## UDRUGA POMALO

### IZVJEŠĆE ZA JAVNU RASPRAVU O PRIJEDLOGU URBANISTIČKOG PLANA UREĐENJA ZONE KAMENICE

Komiža 09.05.2023

**Slika 1.** Rimski izvor, stanje 28.11.2022

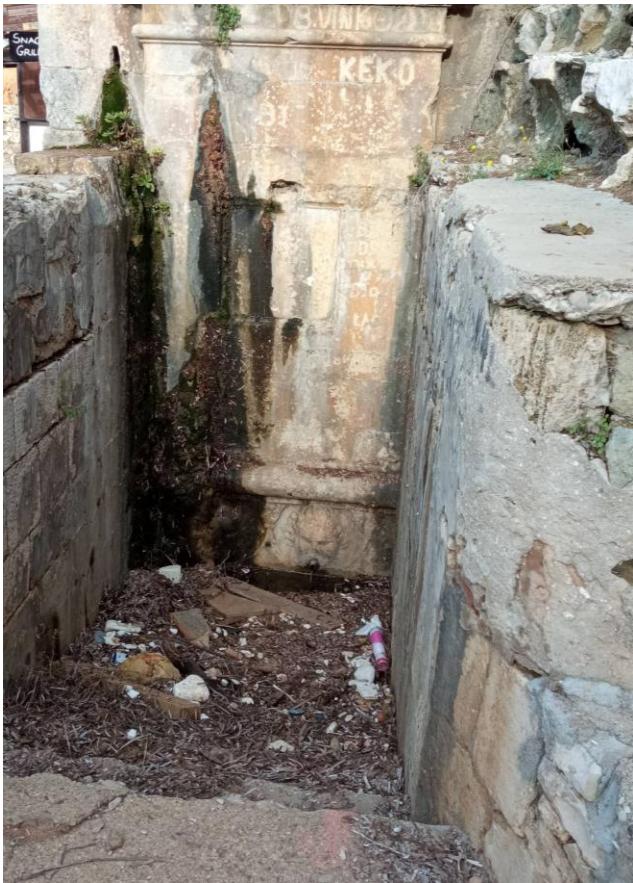
Naime, navedenim dokumentima **zanemareno je postojanje korita potoka Kamenice** (k.č. 8064, k.č. 8065), **bunara** (k.č. 1627/2) i **Rimskog izvora vode** (k. č. 1628/1 i 7817/1), **smještenih u zoni Kamenice** (*Slika 1.*) (*Katastar zemljišnih knjiga*).

U skladu sa navedenim, **za gustirnu Rimskog izvora, korito potoka Kamenice i izvor Dragovoda potrebno je razmotriti odgovarajuće mjere njihovog vrednovanja i zaštite, pokretanjem postupka procjene Rimskog izvora zaštićenim objektom kulturne baštine**. Lokacija zaštićenih objekata kulturne baštine u planskoj zoni Kamenice značajno utječe na prihvatljivost planom predloženih smjernica uređenja zone, kao i prihvatljivih projektnih rješenja definiranih prostornim i urbanističkim planovima uređenja grada Komiže, kao i planovim višeg reda (*Grad Komiža 2019*).

**Članakom 82. stavak 2.** važećeg prostornog plana grada Komiže (*Grad Komiža 2019*), u pogledu **zaštite postojećih lokalnih izvora** definirano je: **Postojeći lokalni izvori (gustirne, bunari, česme i sl.) moraju se održavati i ne smiju se zatrpatiti ili uništavati.** Nadalje, prema **članku 82. stavak 6. Zaštita izvorišta vode za piće je prioritetan zadatak.** Radi očuvanja i poboljšanja kakvoće i zaštite količine vode postojećih i potencijalnih resursa vode za piće određuju se **područja zona zaštite izvorišta** i način postupanja u tim zonama, a shodno Pravilniku o vodozaštitnim zonama.
